COMMUNE DE BERNOS-BEAULAC

2^{ÈME} MODIFICATION SIMPLIFIÉE DU PLAN LOCAL D'URBANISME

1. NOTICE DE PRÉSENTATION

Mise à disposition du public
Du 20/03/2018 au 20/04/2018

ORIENTATION D'AMENAGEMENT DE LA FONDERIE AVANT MODIFICATION SIMPLIFIÉE

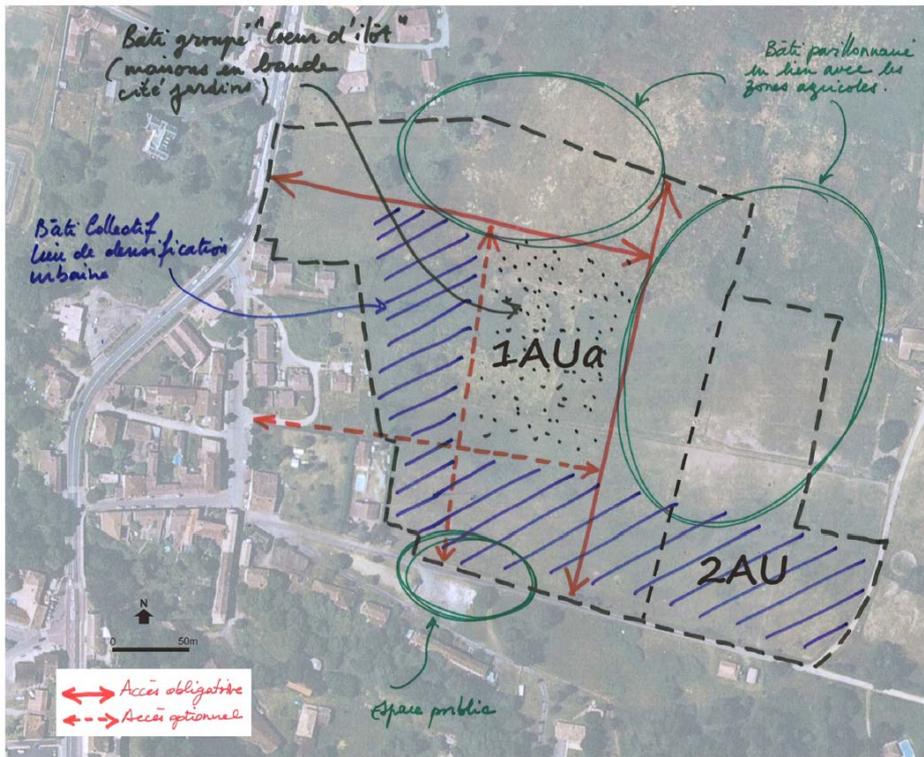
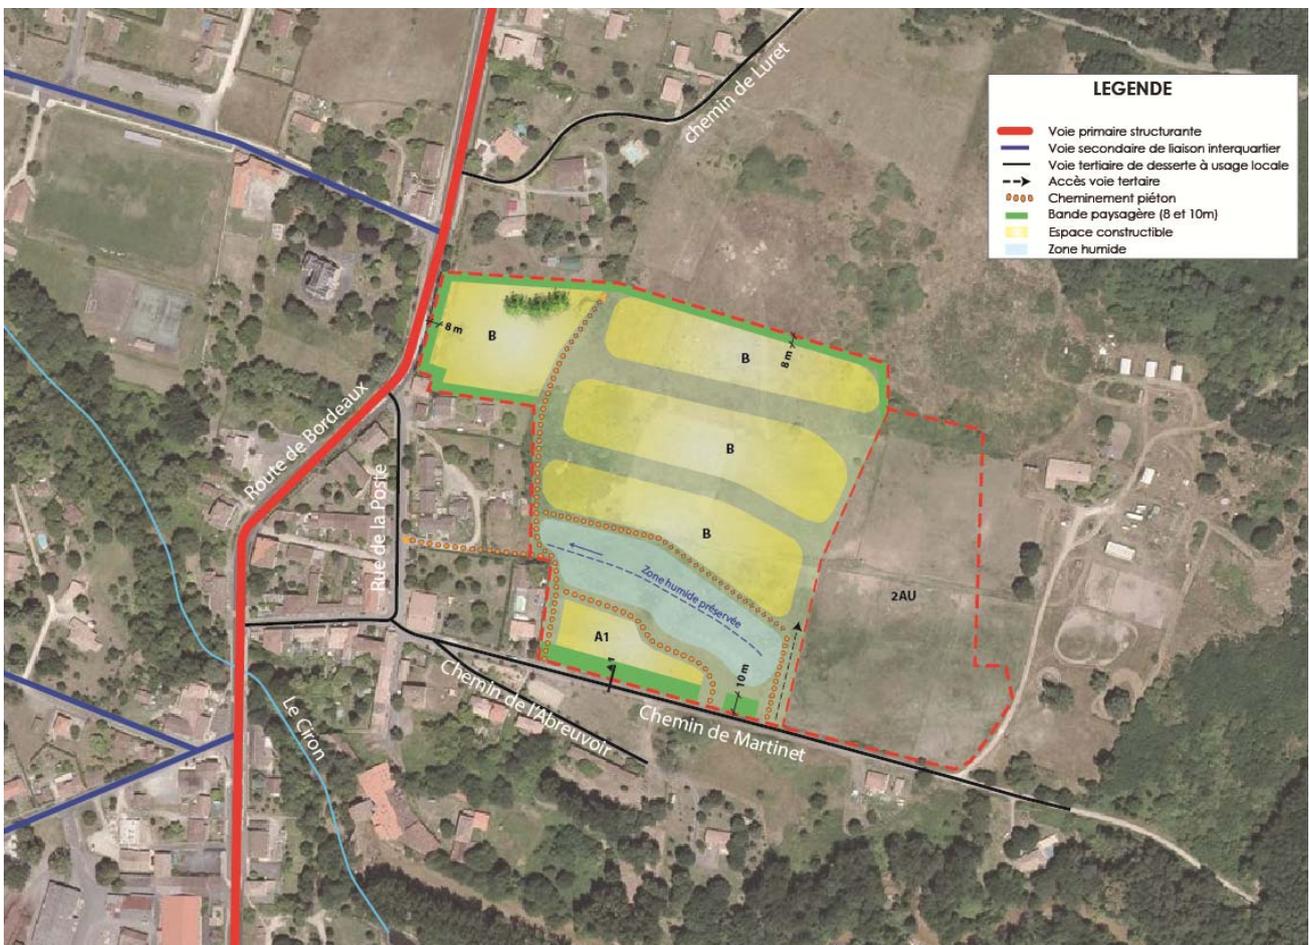
« sanctuarisation » de la zone humide qui se développe en partie basse le long du Chemin de Martinet → alors que les principes initiaux projetaient le débouché d'une voie Nord/Sud, et un programme d'habitat (à vocation collectif), la nouvelle orientation d'aménagement dégage un large espace à maintenir naturel non constructible, qui permettra de préserver un habitat naturel à forte valeur patrimoniale dans le respect d'une disposition du SAGE Ciron. Cet espace pourra en outre participer à une gestion douce et intégrée des eaux pluviales, et constituer un espace récréatif pour les futurs usagers.

Modification de la vocation « d'espace public » initialement projetée le long du Chemin de Martinet (et indiqué par l'oblongue vert sur le schéma ci-contre avant modification) → ce secteur de la zone 1AUa correspond en partie aux terrains communaux sur lesquels la commune envisage la 1^{ère} tranche d'aménagement pour un programme public de logements ; considérant que la place de la Fonderie constitue déjà un bel espace public sur lequel la collectivité s'est engagée à une remise en valeur, le principe d'en réaménager un second dans son prolongement apparaît comme inutile et non opportun, d'un point de vue fonctionnel et de l'investissement public. C'est donc une vocation habitat qui y est désormais préfigurée.

Modification de la forme urbaine initialement projetée le long du Chemin de Martinet (et indiquée par des hachures bleues sur le schéma ci-contre avant modification) → au regard des arguments développés dans le paragraphe précédent 2-OBJET ET JUSTIFICATION DE LA MODIFICATION SIMPLIFIÉE, le principe d'un « *bâti collectif lieu de la densification urbaine* » est assoupli et remplacé par la possibilité de développer de l'habitat d'une densité « villageoise », à savoir du collectif ou de l'individuel dense, de type maisons de ville (accolées par le garage par exemple) sur les îlots situés au plus proche du bourg et indiqués sur le schéma par la lettre A et de l'habitat individuel sur les îlots latéraux et périphériques, en limite avec un environnement plus rural , et indiqués sur le schéma par la lettre B.

Modification des principes de desserte initialement projetés (et indiquée par des flèches rouges sur le schéma ci-contre avant modification) → afin d'éviter la zone humide préservée, les principes de desserte de la zone 1AUa sont adaptés et reportés à l'Est au-delà de la zone humide, l'accès initialement prévu depuis la route nationale est supprimé au bénéfice d'un accès plus au sud depuis la Rue de la poste, une desserte Est/Ouest structurante est préconisée en partie médiane de la zone, parallèlement aux courbes de niveau afin de limiter les impacts sur la topographie qui développe une légère pente à ce niveau.

Introduction de principes de cheminement doux → conformément à une des orientations du PADD relative aux circulations douces, un maillage de circulations piétonnes est introduit dans les principes de desserte de la zone, en lien avec le bourg et l'espace public de la place de la Fonderie appelée à revêtir une plus grande fonctionnalité d'espace public structurant pour le quartier.

Introduction de principes de mise en valeur paysagère → conformément à une des orientations du PADD relative au renforcement de la qualité paysagère (« *intégrer les arbres et le végétal sous forme de trames vertes dans les zones d'urbanisation futures* »), des bandes paysagères de 8 m de large sont introduites en périphérie de la zone à aménager, dont les fonctionnalités peuvent être multiples (reconstitution d'un espace de transition avec l'environnement rural à même d'accompagner l'insertion des constructions nouvelles dans le grand paysage, reconstitution d'un espace d'intimité pour les lots bâtis avec leur environnement qui peut être déjà bâti ou non ou en façade sur la route nationale à trafic routier soutenu, ...) et servir de circulation douce et d'accès arrière aux lots.

Par ailleurs, dans le cadre de la requalification de la place de la Fonderie (place du foirail) en tant qu'espace public structurant du quartier, l'orientation d'aménagement de la zone 1AUa reprend le principe proposé par le CAUE 33 d'une allée plantée le long du chemin de Martinet, constituant une façade paysagère pouvant accueillir un cheminement piéton (cf. coupe de principe reprise dans l'orientation d'aménagement).

Le principe d'un accompagnement des bords de voirie par une bande végétalisée d'au moins 5 m de part et d'autre est également introduit dans l'OAP.

Introduction d'un principe de phasage de l'aménagement → la commune de Bernos-Beaulac voulant donner une impulsion à l'ouverture à l'urbanisation de la zone 1AUa et mettre en œuvre sa politique de l'habitat, souhaite lancer une 1^{ère} tranche d'aménagement des terrains communaux sur lesquels le CAUE a initié une réflexion d'aménagement et de faisabilité ; aussi afin de mettre en œuvre le projet communal qui ne peut porter sur la totalité de la zone, l'orientation d'aménagement prévoit qu'une 1^{ère} tranche, indiquée par la lettre A1, puisse se réaliser sur la partie située le long du chemin de Martinet.
